Or.3421-15/09

Dotyczy: przetargu nieograniczonego na wykonanie adaptacji i remontu budynku przy Placu Wolności 16 – 17 w Białogardzie na siedzibę Starostwa Powiatowego.

Powiat Białogardzki – Starostwo Powiatowe w Białogardzie, ul. 1-go Maja 18 na podstawie art. 38 ust. 1 i 2 ustawy z dnia 29 stycznia 2004 r. Prawo zamówień publicznych (Dz. U. z 2007 r. Nr 223, poz. 1655 z późn. zm.) przesyła treść wyjaśnień do zadanych pytań dotyczących specyfikacji istotnych warunków zamówienia:

SCHEMAT TABLICZY TP

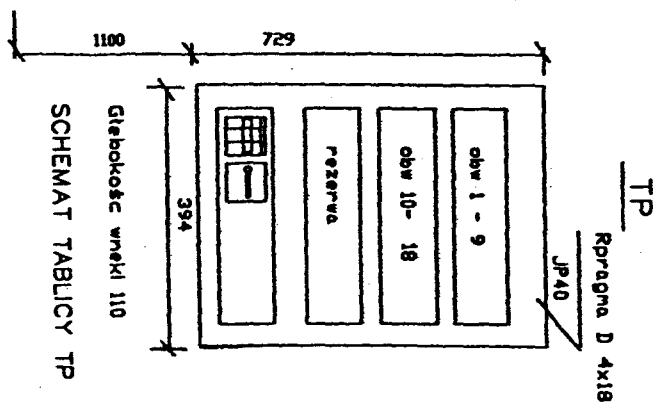
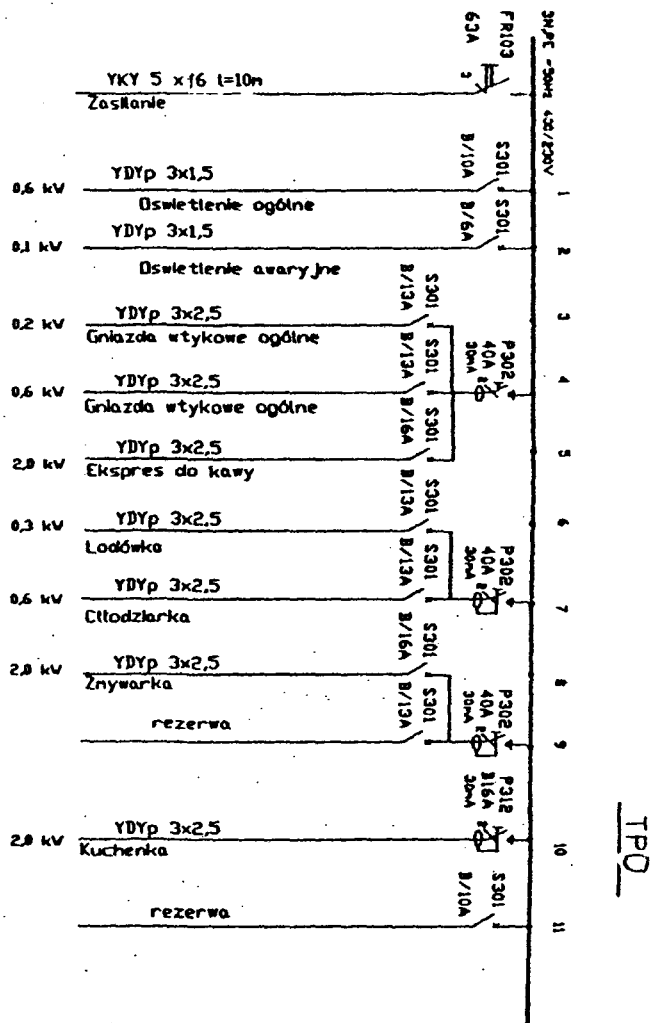
*W przedmiarze robót elektrycznych występuje montaż tablic rozdzielczych (poz. 29-36, 39, 40) TP1a, TP1, TP, TPO, TPA, TP2, TP2/1, TP2/2, TP3, TK. Brak schematów ideowych tablic. Prosimy o dostarczenie brakujących rysunków, które są niezbędne do wykonania rzetelnej wyceny.*

*W poz. Od 28 do poz. 40 przedmiaru dot. robót elektrycznych (załącznik nr 9 do SIWZ) wymienione są tablice rozdzielcze a w specyfikacji brak jest schematów tych tablic. Prosimy o uzupełnienie schematów tablic.*

Schematy tablic w załączeniu.

Schematy tablic w załączeniu.

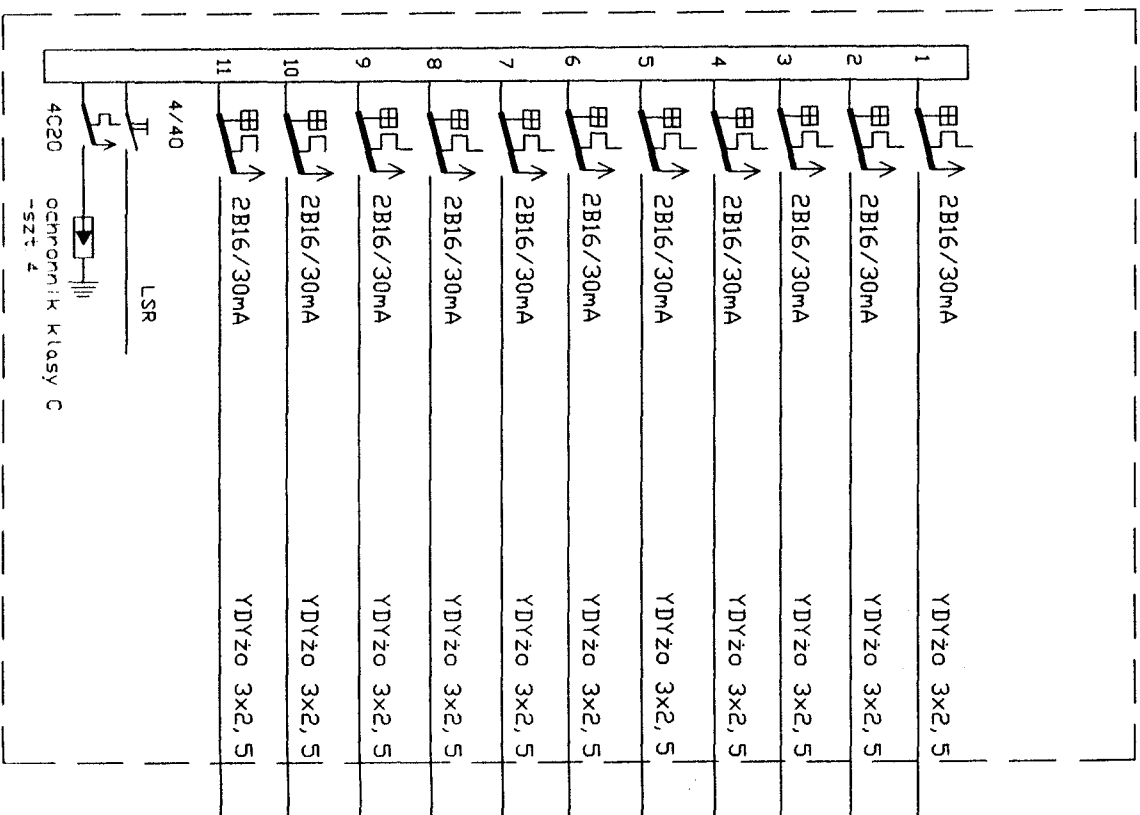
*W poz. 28 przedmiaru robót elektrycznych występuje „szafa rozdzielcza z wbudowanym SZR i wyposażeniem w urządzenia elektryczne”. Brak schematu szafy i zestawienia wyposażenia. Prosimy o dostarczenie brakujących rysunków.*

Schemat szafy w załączeniu.
